**CONSTANCIA DE NOTIFICACIÓN MEDIANTE PUBLICACIÓN DE
AVISO**

Resolución No. 1942 del 23 de julio de 2026

- ANLA – RESOLUCIÓN N° 001942 (23 JUL. 2026)

“Por la cual se decide una solicitud de modificación de licencia ambiental y se toman otras determinaciones”

Figura. Área de influencia definitiva del proyecto

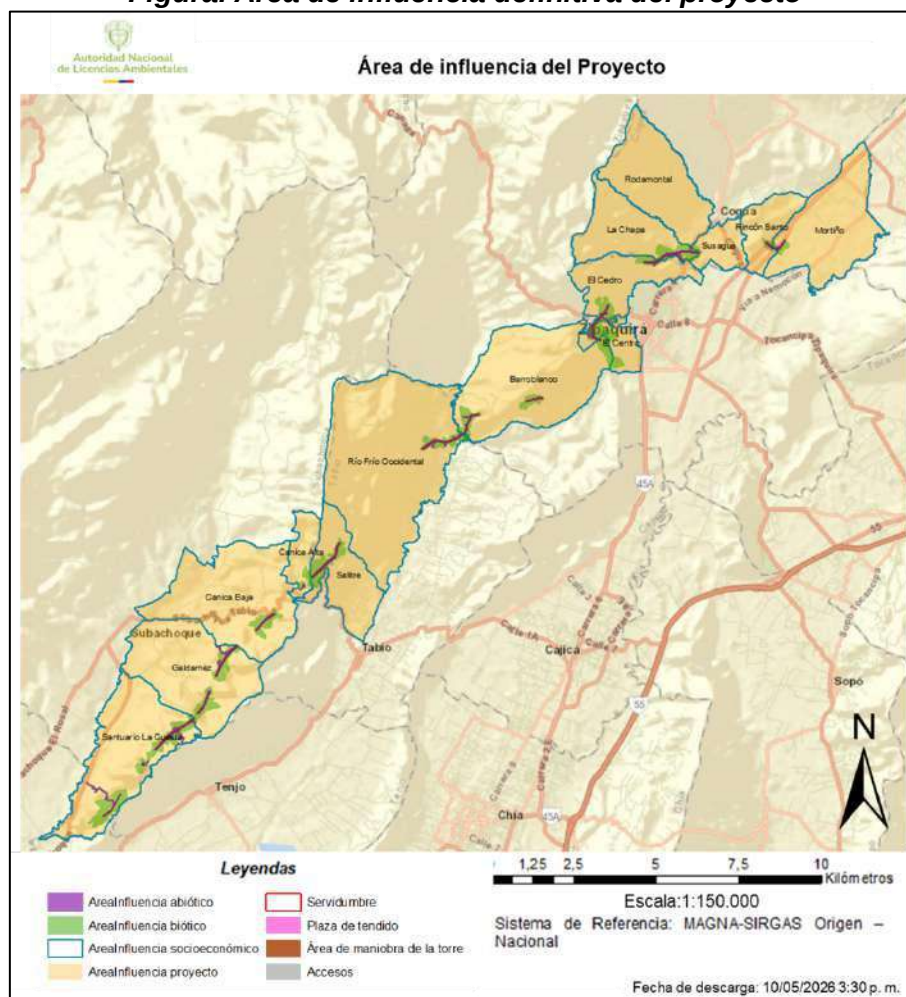
Así las cosas, el Equipo Evaluador Ambiental considera que la delimitación en cada medio y componentes cumplió con lo establecido en los Términos de Referencia para la Elaboración del Estudio de Impacto Ambiental -EIA- para Proyectos de Sistemas de Transmisión de Energía Eléctrica - TdR-17 de 2018 y la Metodología General para la Elaboración y Presentación de Estudios Ambientales - MGEPEA de 2018, por consiguiente, su definición se basó a partir de la valoración de los impactos y su trascendencia, determinando un área con extensión de 13.664,76 ha, la cual se presenta en la siguiente figura:
